K07_H1_E01_N511
B

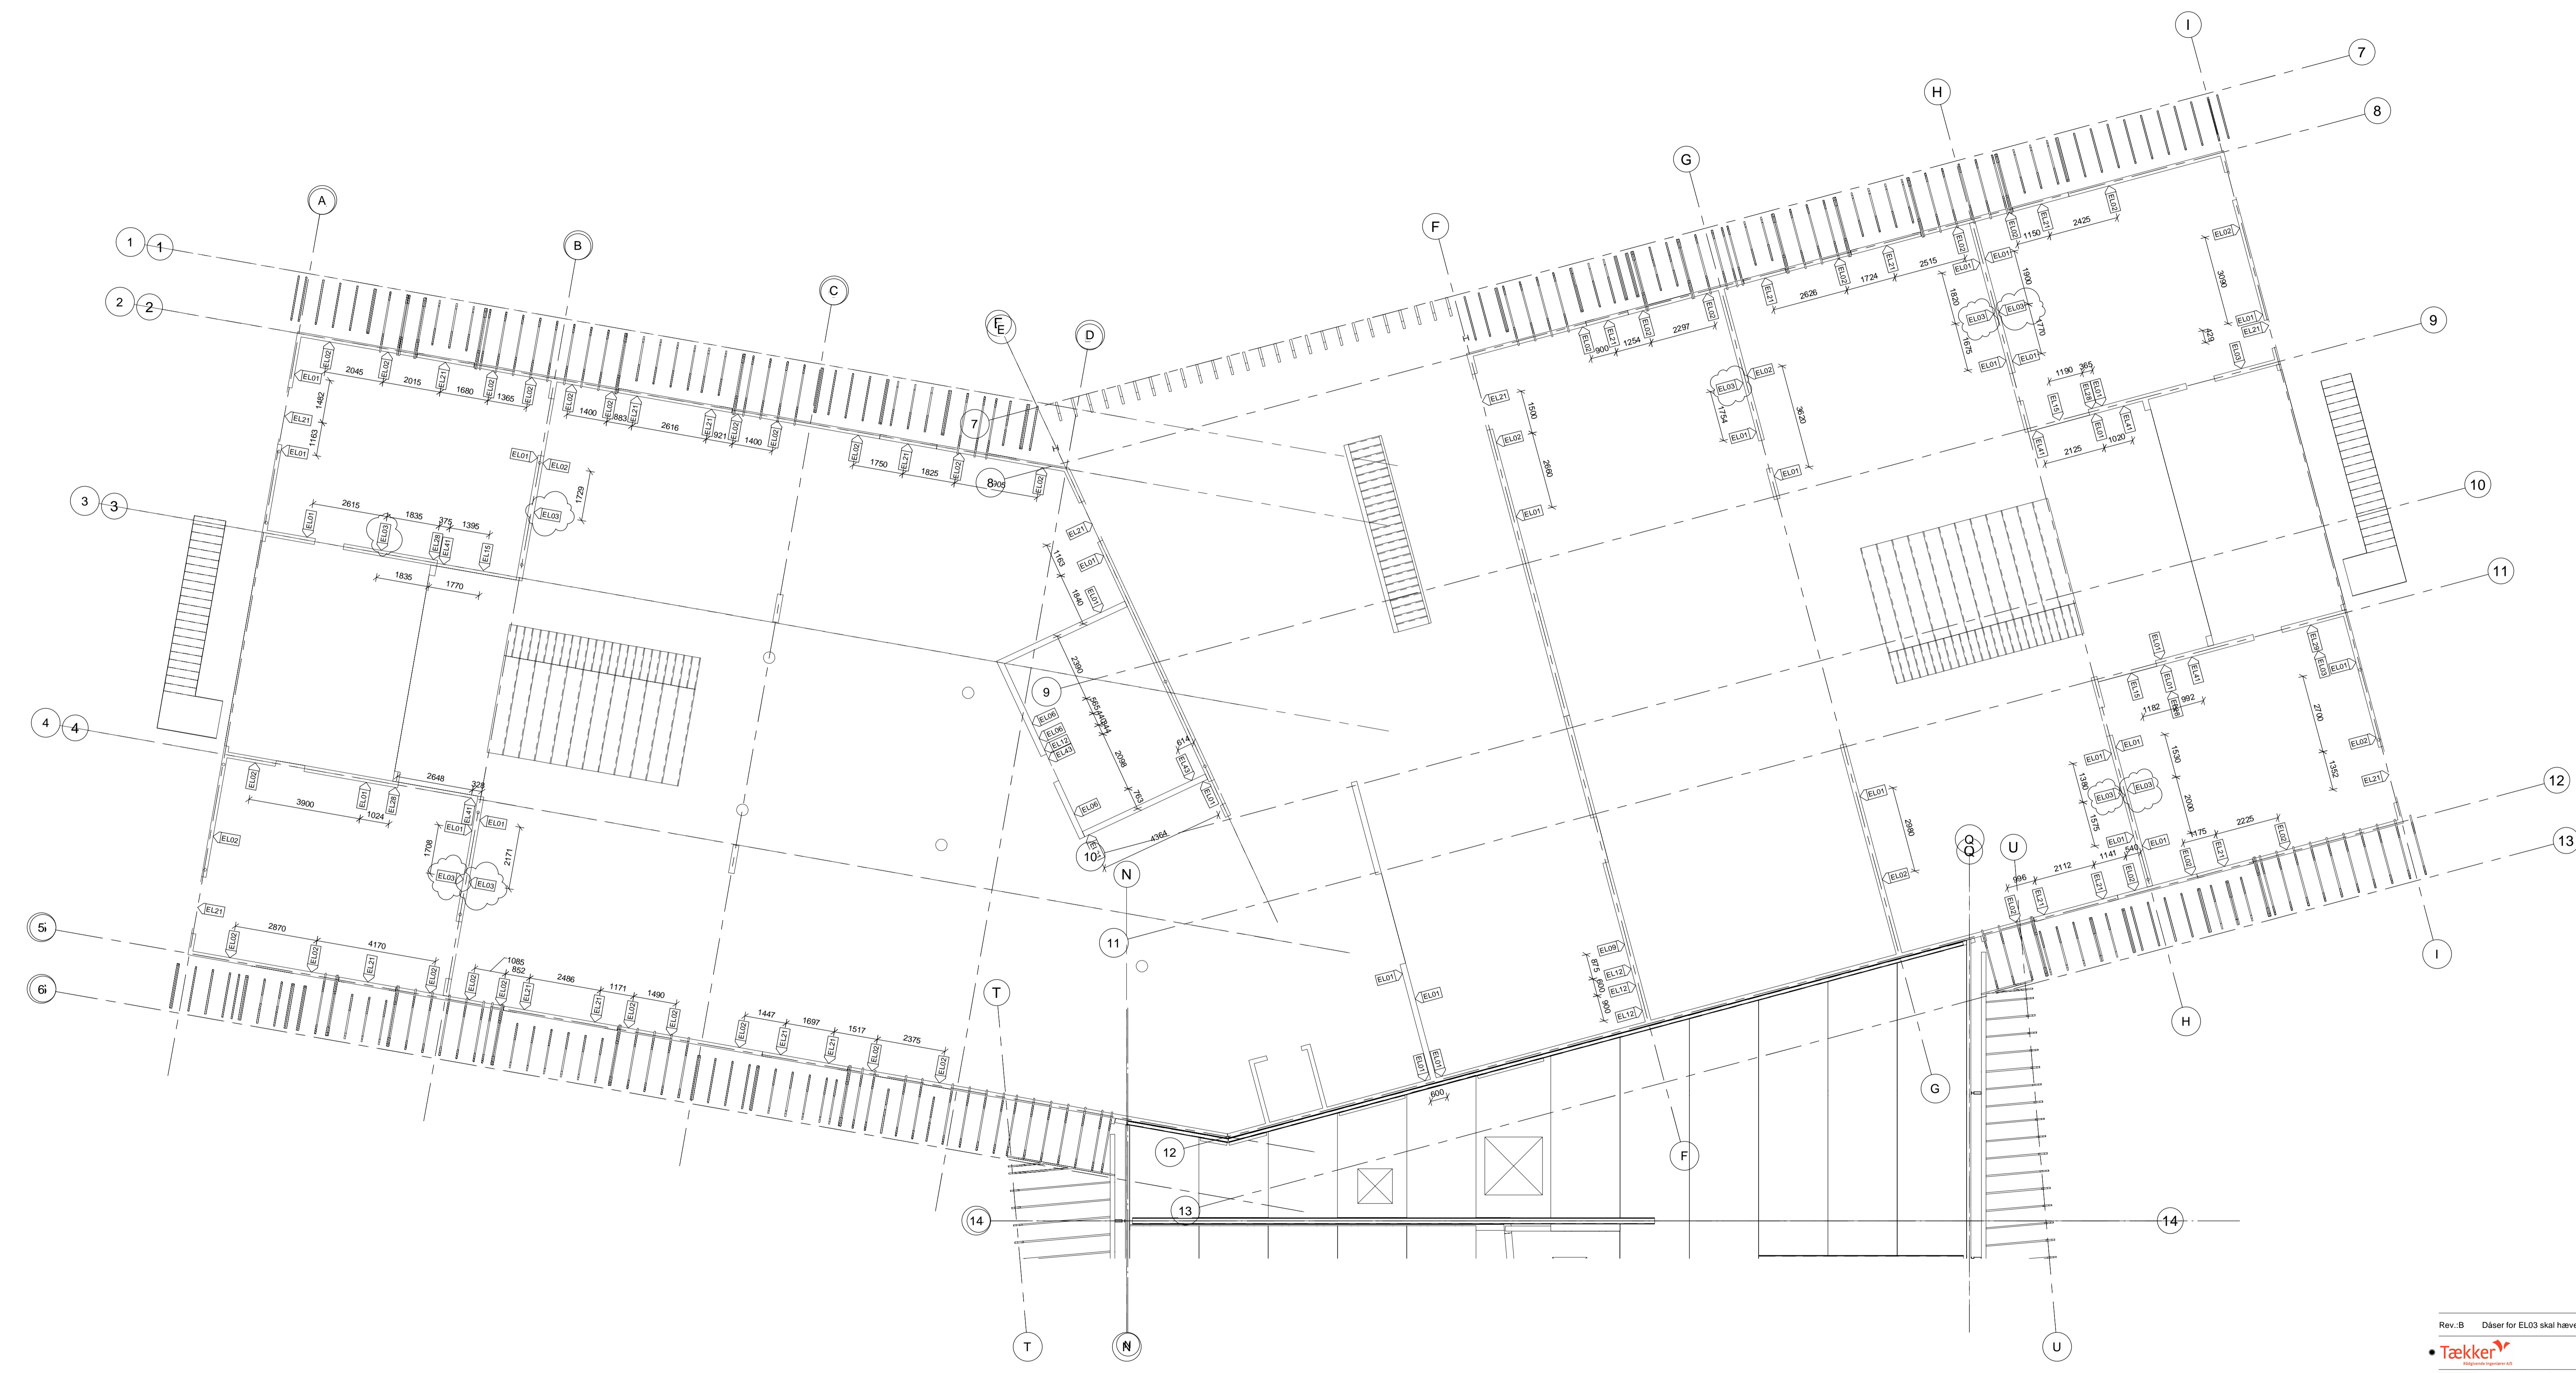
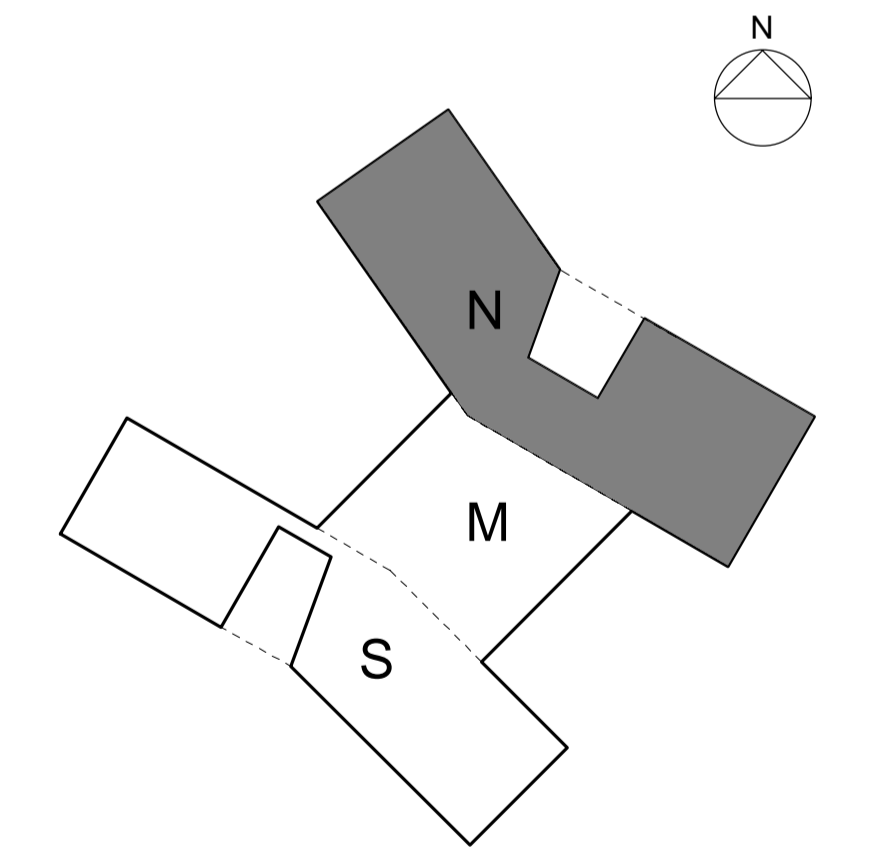
Jeg ved I har sagt ja til de lave (EL01) kan blive, så det er EL02 på vedhæftede plan jeg skal have godkendt. Hvis ikke dette kan accepteres skal stort set alle vægge efterbehandles.

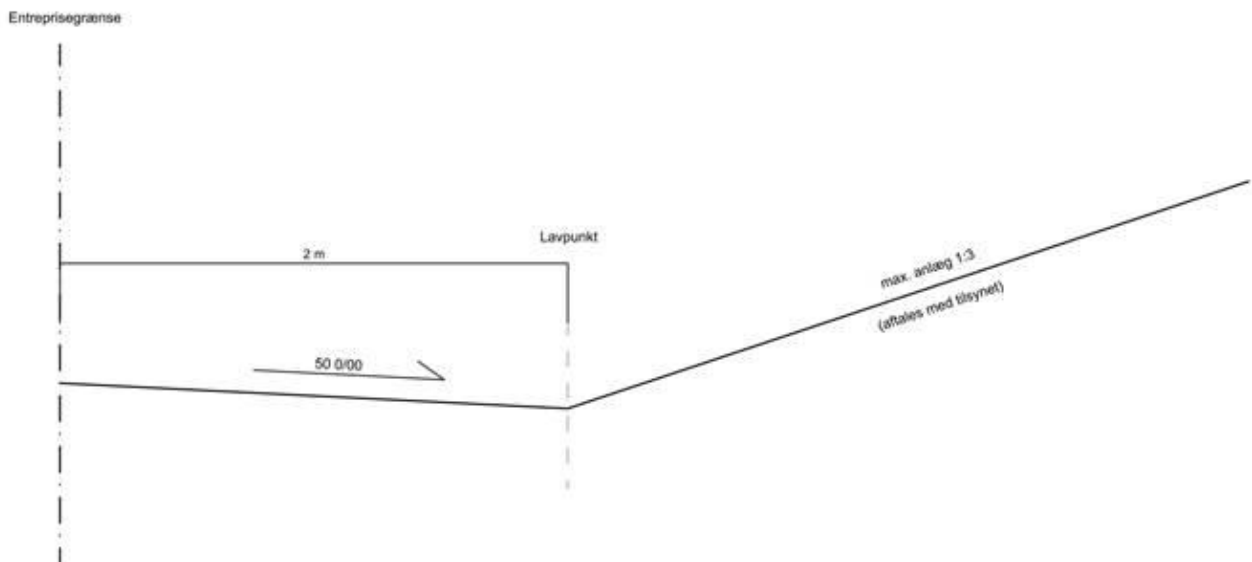
Spg. 35: *"Spg. 38 (rettelsesblad 05): "L.X.110.E00: signatur går ind over entreprisegrænsen". Svar 38: Entreprisegrænse justeres med tegningsrevision B, der fremsendes med næste rettelsesblad den 18. december 2019: dette er ikke rettet, signaturen går stadig ind over tegningen."*

Svar 35: Det omtalte område vises på situationsplanen, tegn. nr. L.X.100.E00. Terrænet i projektets nordøstlige hjørne (ved Egeskov 3) er indtegnet som principielle kurver, der angiver en mulig placering af overskudsmuld fra depot. Fordelingen aftales nærmere med tilsynet, da den endelig mængde pt. ikke kendes. Ved projektets entreprisegrænse mod nord og øst tilpasses til eksisterende terrænkoter efter nedenstående princip.

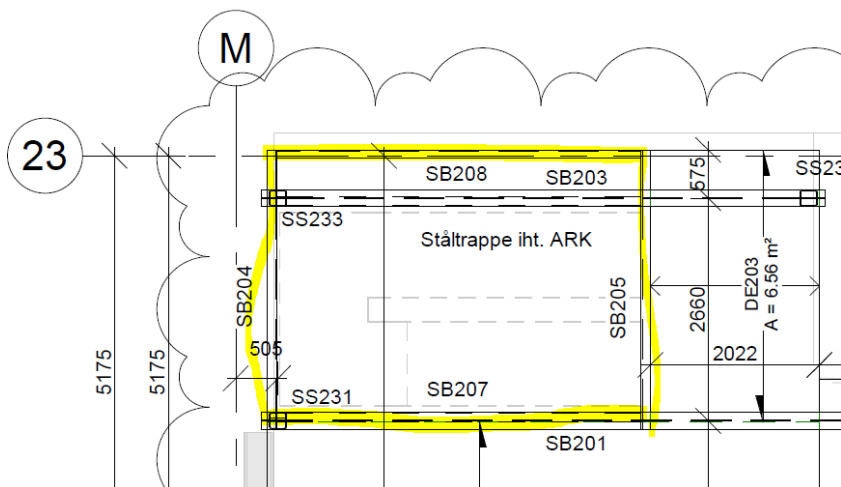
Gitterriste – er det korrekt forstået at de skal fungere som gulv/etage adskillelse i trappetårnet?

253010 UNP 350 og 253011 UNP400 er tilføjet den nye tilbudsliste. Kan du lokalisere dem på en tegning for mig?

Svar 90: Det er korrekt forstået, at gitterriste anvendes som etageadskillelse. Det er vist på tegning K-S-407. Numre på bjælker fremgår af konstruktionsplan. Uddrag fra tegning:
